监理工作联系单

工程名称：天津市滨海新区杨家泊镇通威渔光一体现代（海水）渔业园（光伏部分）项目
编号：TJYJP-CZZH-LXD-004

事由：关于施工质量及施工工序的事宜

支架与组件同时安装施工

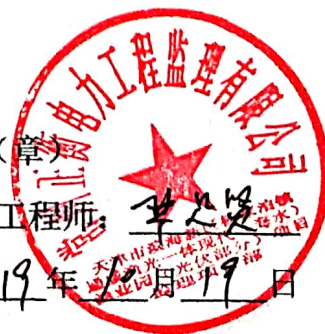
内容：2019年10月19日上午，我方监理项目部人员在巡视施工现场过程中发现：你单位在高庄区域支架安装与组件安装两道工序同时进行，违反了施工规范工序要求，易造成隐裂损坏组件严重影响了施工安装质量。你单位必须严格遵守光伏电站支架及组件安装规范技术要求，若因私自更改施工方法而造成的一切损失由你单位自行负责，监理项目部将依据施工管理办法及处罚规定对你单位进行经济考核。
